補足-2 【設計及び工事計画変更認可申請書に
添付する書類の整理について】
(改4)

設計及び工事計画変更認可申請に添付する書類の整理について

補足-5 【原子炉格納容器電気ペトレーション貫通部取替工事
の概要について】
(改4)

図1 原子炉格納容器pH制御のための設備 系統概要図

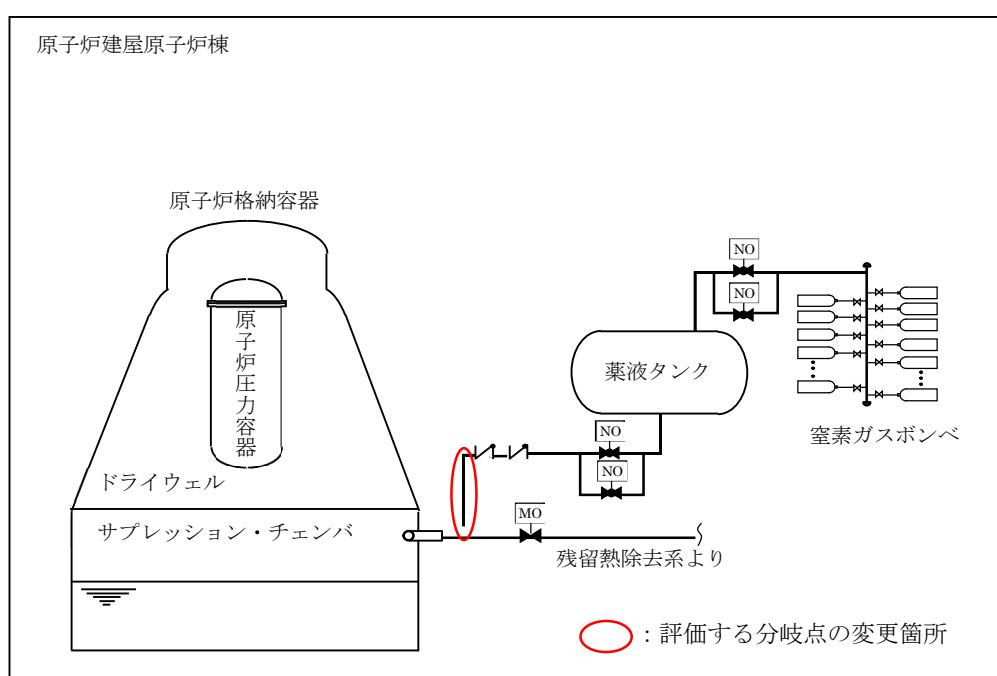
上記の事象に対して、pH制御設備の接続位置をRHR (A) 系からRHR (B) 系へ変更することに伴い、悪影響防止の観点で検討を行った。また、併せてその他の影響として、溢水による影響についても評価を行った。

残留熱除去系配管への接続位置変更により、B系配管への分岐が追加となるが、評価は接続箇所の従来の配管における損傷評価に包含される。また、従来の安全区分の分離状態が変るものではないため、溢水評価に影響はない。

図1 電気配線貫通部の地震応答解析モデル（多質点系はりモデル）

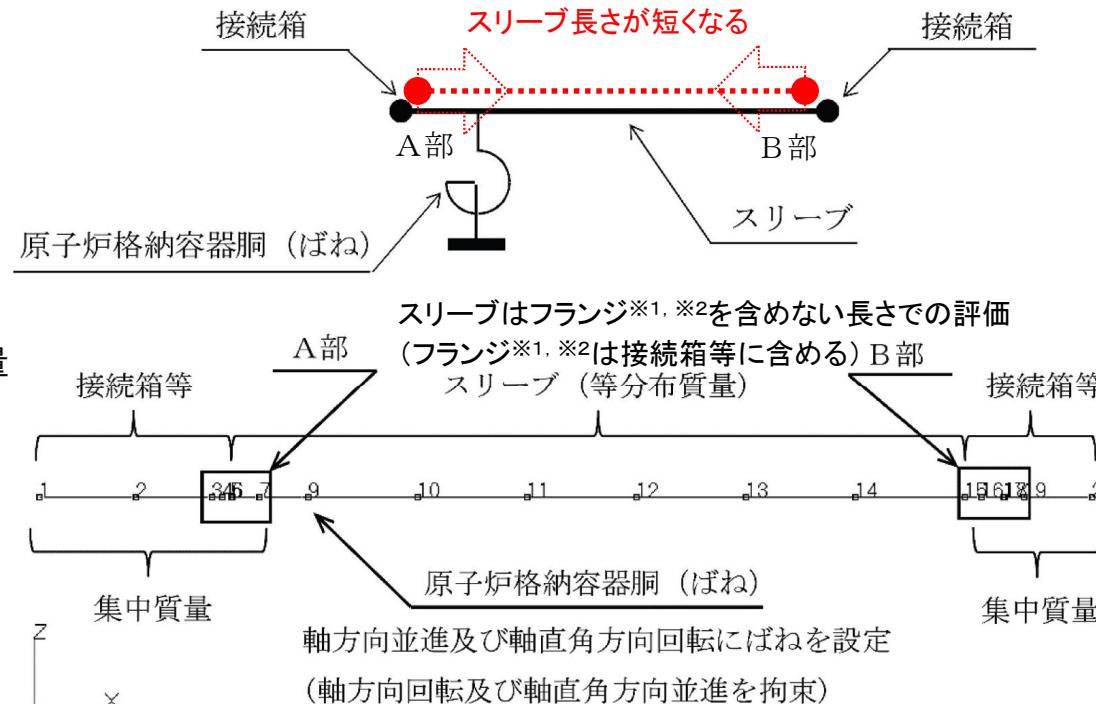
- スリーブ長さが短くなる(A部→B部間の長さが短くなる)と、支点(ばね)にかかる応力は小さくなる
- また、今回の取替では全体質量も小さくなる計画であり、SA工認時よりも耐震上有利となる

応答解析に用いた機器緒元の比較		①SA工認	②今回変更後	差(②-①)
スリーブ長さ(mm)	法兰ジ※1, ※2を含める	—	2,747※2(要目表)	—
	法兰ジ※1, ※2を含めない 耐震計算で扱う長さ	2,713(要目表)	2,697	-16(-0.6%)※3
全体質量(kg)	—	2,275	1,990	-285(-12.5%)

図 4-1 管台の必要厚さの計算に用いる寸法

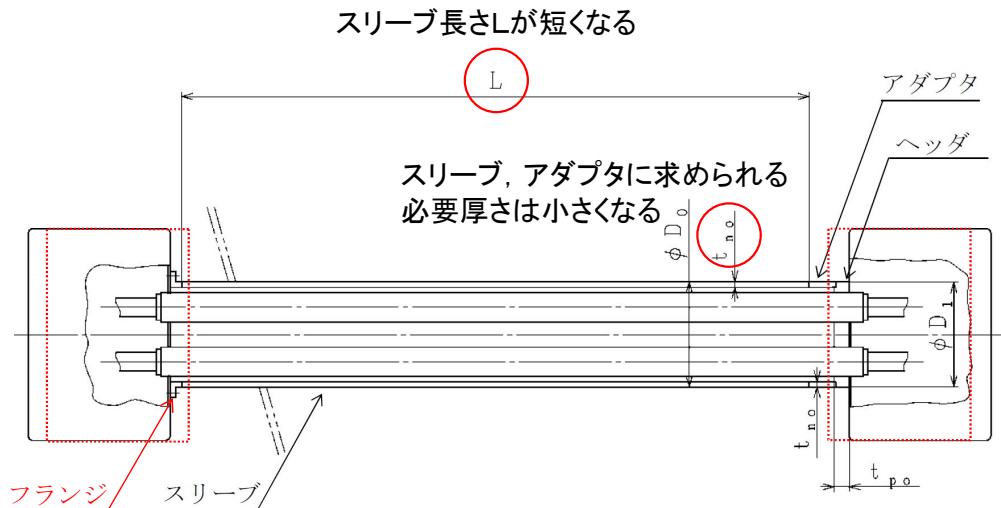
- スリーブ長さが短くなると、スリーブにかかる荷重が小さくなるため、スリーブに求められる必要厚さは小さくなる
- スリーブと同じ厚さであるアダプタに求められる必要厚さも小さくなる
- 今回の工事で板厚を変更しないため、SA工認時の保守性は保たれる

(X-101A～Dのうち、スリーブ長さが長いX-101D を代表として評価)

A～A矢視図

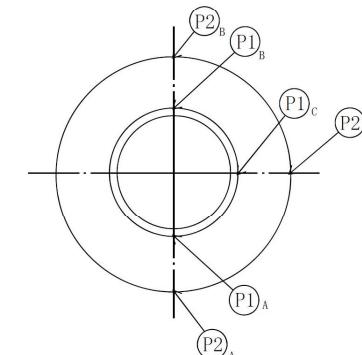
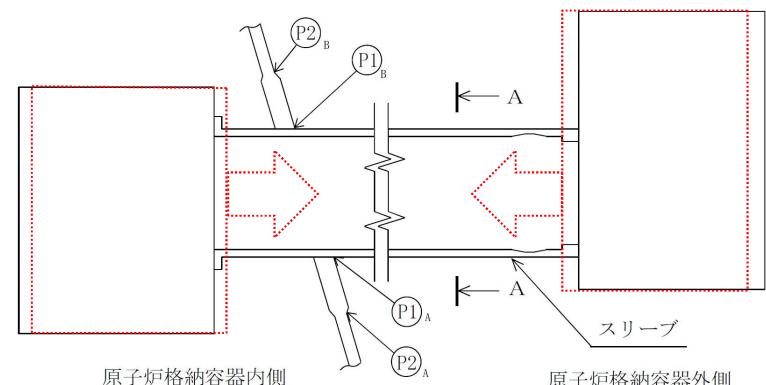
- スリーブ長さが短くなると評価点にかかる応力は小さくなる

(スリーブ長さが短くなることで接続箱が評価点に近づく)
